OGGETTO: COMUNE DI MONOPOLI PIANO URBANISTICO ESECUTIVO

Parere di compatibilità paesaggistica ai sensi dell'art. 96, comma 1, lett. d) delle NTA del PPTR per Piano urbanistico esecutivo relativo alle maglie "A6" – "A7" ricadenti nell'art. 19/p delle NTA del PUG: "Contesti urbani residenziali integrati di nuovo impianto", in variante al PUG/P ai sensi dell'art.12 della legge regionale n. 20/2001.

ALLEGATO A

**COMUNE DI MONOPOLI
PIANO URBANISTICO ESECUTIVO**

Figura 11 - stralcio della tav. 4.1, individuazione degli ulivi monumentali

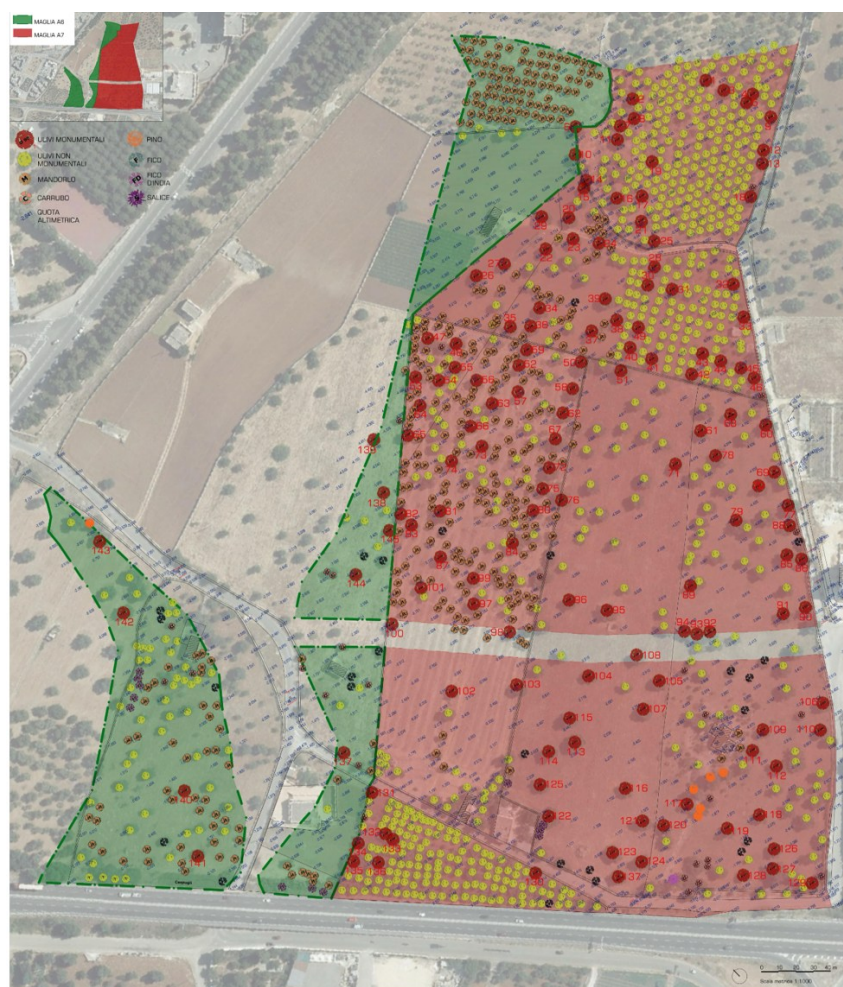
Con riferimento alla presenza di ulivi monumentali presenti sull'area di intervento, nella Relazione di compatibilità paesaggistica si legge che: *“La progettazione delle aree edificate è volta a preservare e a rispettare il più possibile l'ubicazione preesistente delle alberature e più nello specifico delle alberature monumentali. Laddove non oggetto di spostamento, l'alberatura diventa parte integrante e valorizzante del contesto urbano e abitativo. Laddove, invece, oggetto di spostamento, l'alberatura in questione sarà espantata e ripiantata, il più possibile, in prossimità dell'originaria posizione, includendola nelle pertinenze abitative, o al più nella porzione di area destinata a parco Ulivetato. In merito alle alberature, si precisa che, all'elaborato n. 10_1 sono leggibili le alberature oggetto di reimpianto dalla loro posizione originaria e nella loro nuova ubicazione.*

La scelta progettuale di inserimento di un Parco Ulivetato persegue le indicazioni del P.P.T.R. riguardanti la multifunzionalità e l'integrazione del paesaggio rurale periurbano. La qualità del territorio che passa attraverso il verde urbano, sia pubblico che privato, in quanto elemento di attrattiva tra i più importanti, diventa fattore di qualità per la vita dei suoi cittadini, identità paesaggistica della città.” (cfr. pag. 22)

Figura 13 - stralcio della tavola I.P.3

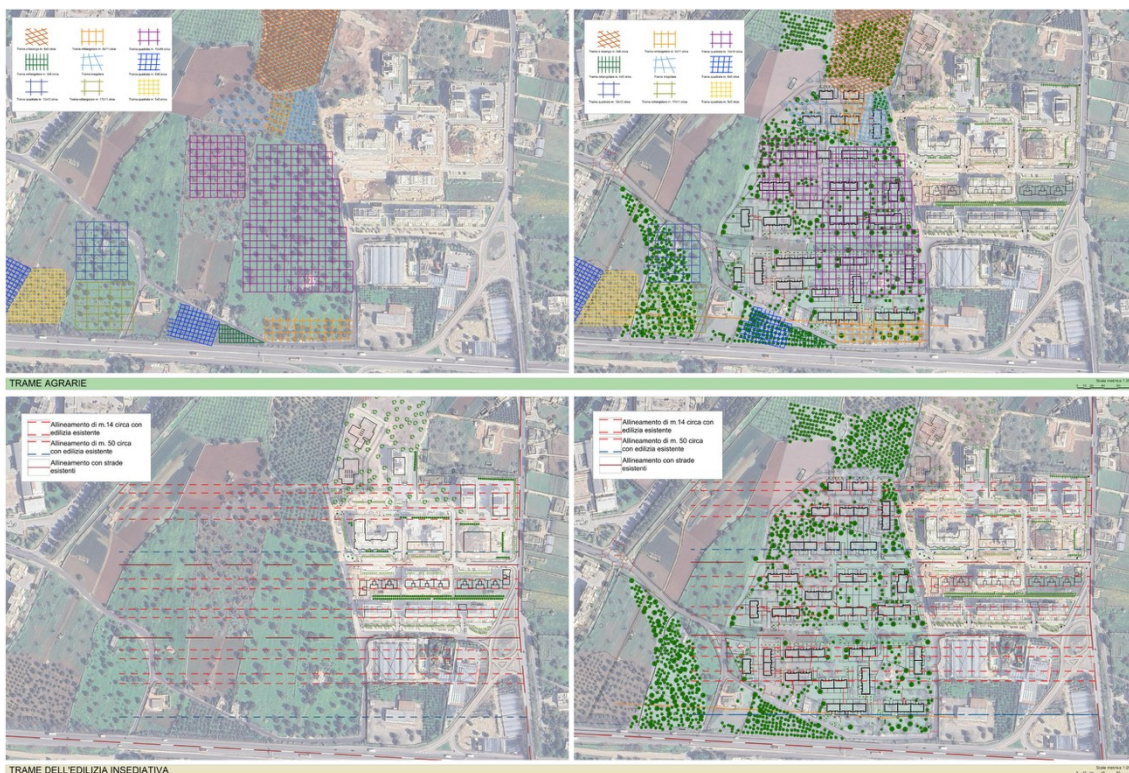
Con riferimento all'integrazione del progetto nell'ambito urbano e paesaggistico e nello specifico rispetto alle modalità insediative indagate dal Piano, nella tavola I.P.3, si legge che:

La pianificazione si concentra sul miglioramento della connessione tra l'edificato e il paesaggio rurale, valorizzando il verde, migliorando la qualità dell'assetto urbano e garantendo un uso efficiente del suolo, in linea con gli obiettivi di sostenibilità."
